**AVIS RELATIF À LA PROTECTION
CONTRE LES EVENTUELS EFFETS NOCIFS ET NUISANCES
PROVOQUÉS PAR LES RAYONNEMENTS NON IONISANTS
GÉNÉRÉS PAR DES ANTENNES ÉMETTRICES STATIONNAIRES**

Commune : FLERON - Exploitant : TELENET GROUP

Référence exploitant : LG2100O

Rapport n° 636 / 2025

Figure 1 : Vue en plan des lieux de séjour et des points de contrôle

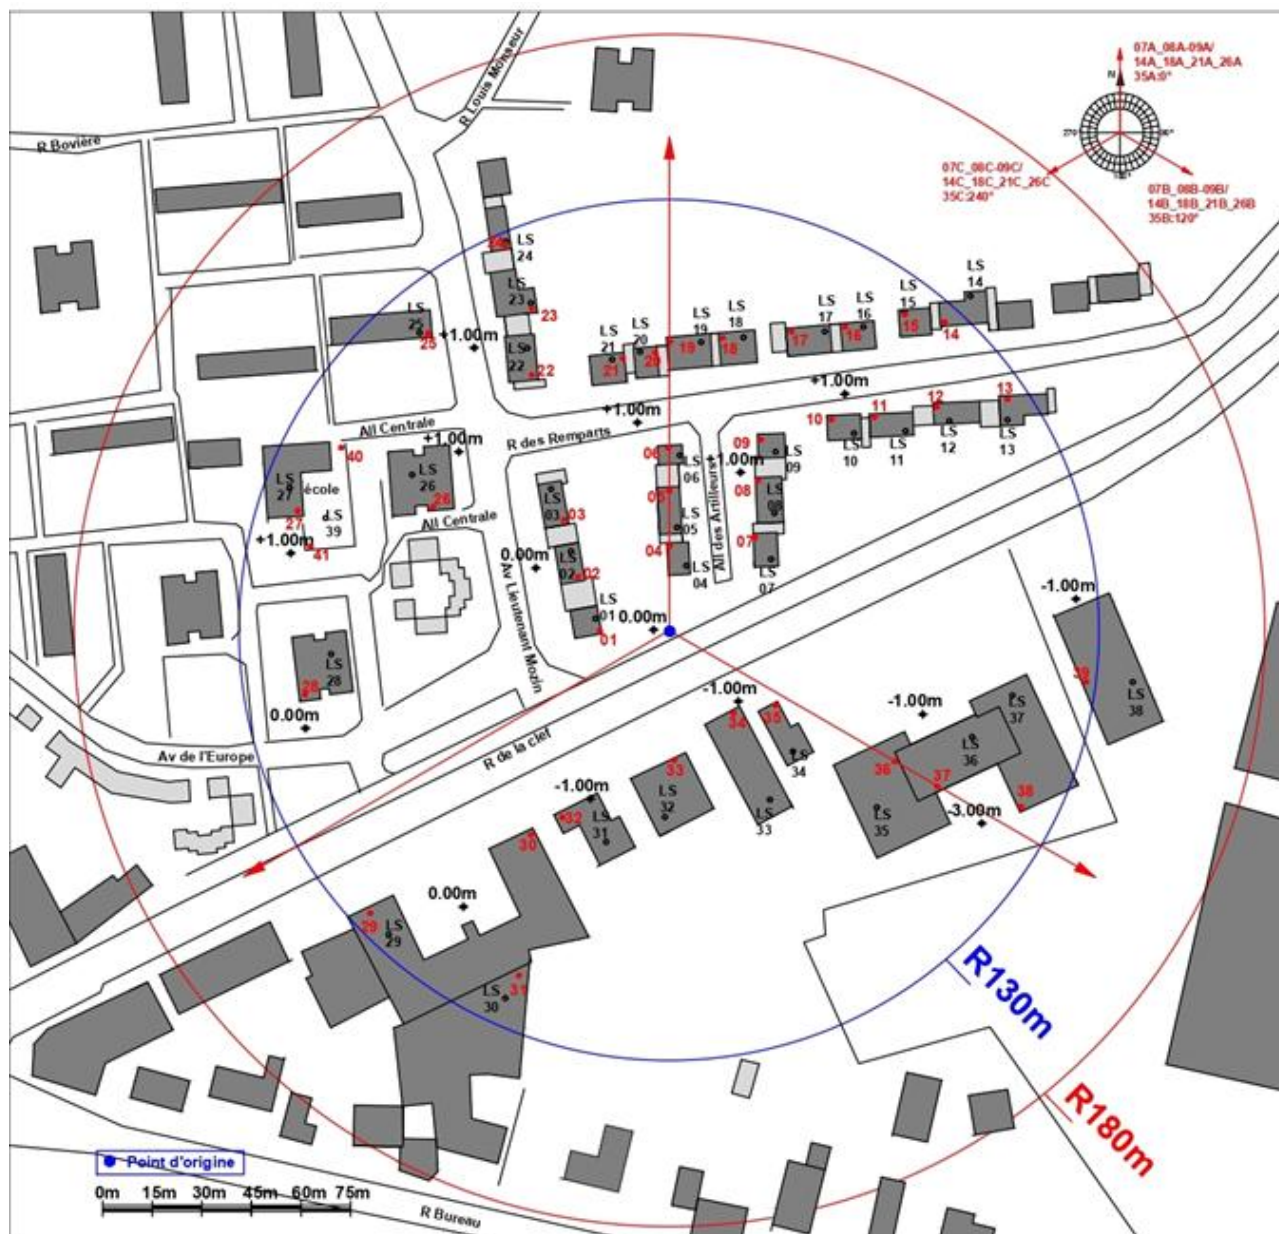
Les fréquences d'émission, la puissance rayonnée par chacune des antennes et leur gain permettent de déterminer le rayon de la zone à analyser. Tout dépassement de la limite par installation est exclu en dehors de cette zone. Le tableau 2 reprend les 35 LS² pour lesquels l'indice d'exposition est le plus élevé. Les différentes colonnes indiquent :

- le numéro du point de contrôle repris sur un des plans de la figure 1;
- le numéro du LS dans lequel se trouve le point de contrôle de la 1^{ère} colonne ;
- l'atténuation d'obstacle prise en compte pour le calcul de l'indice d'exposition dans le LS ;
- le résultat du calcul de l'indice d'exposition.

En ce qui concerne les antennes de l'installation mentionnées dans le tableau 1, la distance maximale à laquelle la limite pourrait être atteinte, à l'extérieur, est égale à 123,0 m. S'il n'y a pas de LS à une distance inférieure, les antennes respectent forcément la limite d'immission.

Dans le cas des LS situés à l'intérieur des bâtiments, une atténuation d'obstacle est prise en compte et il en résulte que la distance maximale à laquelle la limite pourrait être atteinte se réduit à 87,1 m.

Les résultats de l'évaluation décrite au paragraphe 4 indiquent que les antennes émettrices stationnaires de l'installation faisant l'objet du présent avis ne produisent pas, dans un lieu de séjour, un rayonnement électromagnétique maximum supérieur aux limites fixées à l'article 4 du décret.

Figure 2 : Vue en plan des installations d'antennes dans un rayon de 300 mètres autour de l'installation faisant l'objet de la demande d'avis

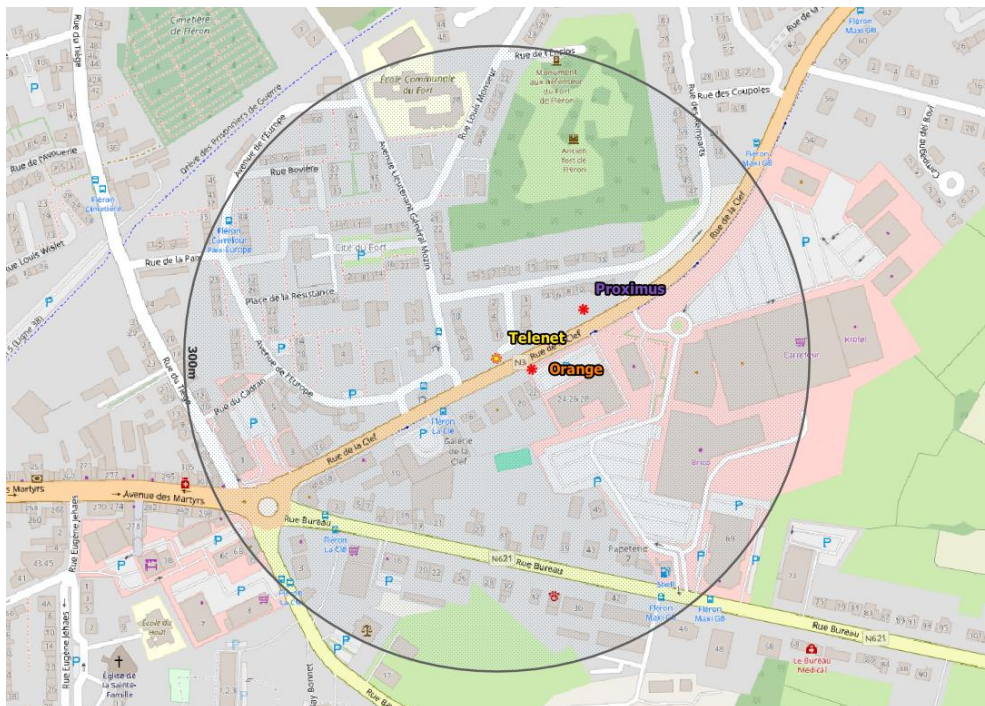
Le plan en projection verticale de la figure 2 indique la localisation des installations d'antennes émettrices stationnaires visées par le décret et situées dans un rayon de 300 mètres autour de l'installation référencée dans le paragraphe 2 et localisée au centre du cercle. Les données de localisation de ces antennes et les avis correspondant sont accessibles via le cadastre en ligne des antennes émettrices stationnaires⁸. Les installations prises en compte dans l'évaluation du respect de la limite cumulative sont les installations d'antennes émettrices déclarées en service par l'exploitant à la date du présent avis, à l'exception de l'installation référencée dans le paragraphe 2 et éventuellement d'autres installations ayant fait l'objet d'une demande d'avis à la même date et qui sont situées à l'intérieur de la zone de 300 mètres de rayon.

- a) il y a au plus 4 installations d'antennes émettrices stationnaires présentes dans la zone d'évaluation de 300 mètres de rayon représentée dans la figure 2, y inclus l'installation référencée dans le paragraphe 2 : la limite cumulative définie à l'article 4, §2 du décret est nécessairement respectée dans les lieux de séjour à l'intérieur de la zone d'évaluation de 300 mètres de rayon ;

- b) il y a exactement 5 installations d'antennes émettrices stationnaires présentes dans la zone d'évaluation de 300 mètres de rayon représentée dans la figure 2, y inclus l'installation référencée dans le paragraphe 2 et il existe, pour 3 ou 4 de ces installations, un avis attestant le respect de la limite abrogée de 3 V/m : la limite cumulative définie à l'article 4, §2 du décret est nécessairement respectée dans les lieux de séjour à l'intérieur de la zone d'évaluation de 300 mètres de rayon ;

- c) dans tous les autres cas, il a été vérifié que la limite cumulative définie à l'article 4, §2 du décret n'est pas dépassée dans les lieux de séjour sur base du nombre d'installations localisées dans la zone d'évaluation de 300 mètres de rayon représentée dans la figure 2, de leur localisation ainsi que des données inscrites dans la figure 1 et au paragraphe 4 du présent avis et dans les avis attestant le respect de la limite par installation ou de la limite abrogée de 3 V/m relatifs aux autres installations reprises dans la figure 2.

Compte tenu des considérations ci-dessus, il apparaît que l'intensité du rayonnement électromagnétique généré, dans les lieux de séjour situés dans un rayon de 300 mètres autour de l'installation référencée dans le paragraphe 2, par l'ensemble des antennes émettrices stationnaires de l'ensemble des exploitants du même site d'antennes émettrices stationnaires respecte la limite fixée à l'article 4, § 2 du décret.
